放射性物質分析・研究施設に係る
実施計画の変更認可申請について
(放射性物質分析・研究施設に係る補足説明)

2022年 7月26日

東京電力ホールディングス株式会社
国立研究開発法人日本原子力研究開発機構

1. 実施計画Ⅲの変更（案）について

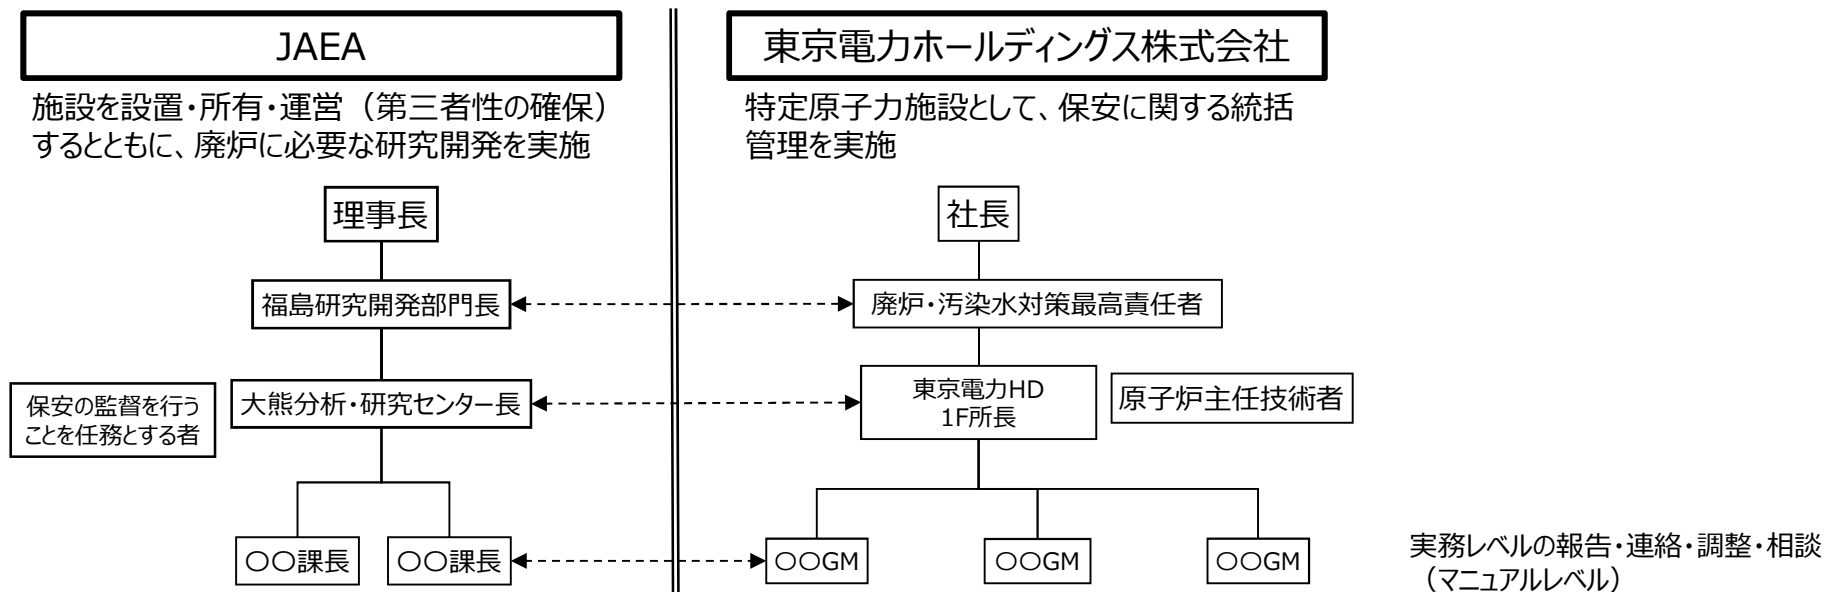
◆放射性物質分析・研究施設における保安管理体制及び保安管理について明記

変更前	変更後
<p>第3編（保安に係る補足説明）</p> <p>記載なし</p>	<p>第3編（保安に係る補足説明）</p> <p>5 放射性物質分析・研究施設に係る補足説明</p> <p>5.1 放射性物質分析・研究施設における保安管理体制及び保安管理について</p> <p>5.1.1 放射性物質分析・研究施設における保安管理体制について 放射性物質分析・研究施設は、廃棄物を安全に処理・処分するための研究開発を目的に瓦礫等の性状を把握に資する分析・試験を行う施設であり、国立研究開発法人日本原子力研究開発機構（以下「JAEA」という）が運営する。一方、保安管理に関しては、「核原料物質、核燃料物質及び原子炉の規制に関する法律」第64条の2に基づく特定原子力施設として東京電力の統括管理のもとJAEAが実施する。</p> <p>5.1.2 放射性物質分析・研究施設における保安管理について 放射性物質分析・研究施設の保安管理においては、東京電力が実施計画を遵守するために必要な要求事項をJAEAに示し、JAEAは要求事項を満足するための具体的な管理手順を定めて運用する。また、緊急時の役割分担及び連絡体制をあらかじめ明確にして緊急事態の拡大防止・収束に務める。 なお、東京電力はJAEAによる保安活動について管理手順の確認や運用状況の定期的な確認、不適合管理の確認等を通じて管理・監督する。</p>
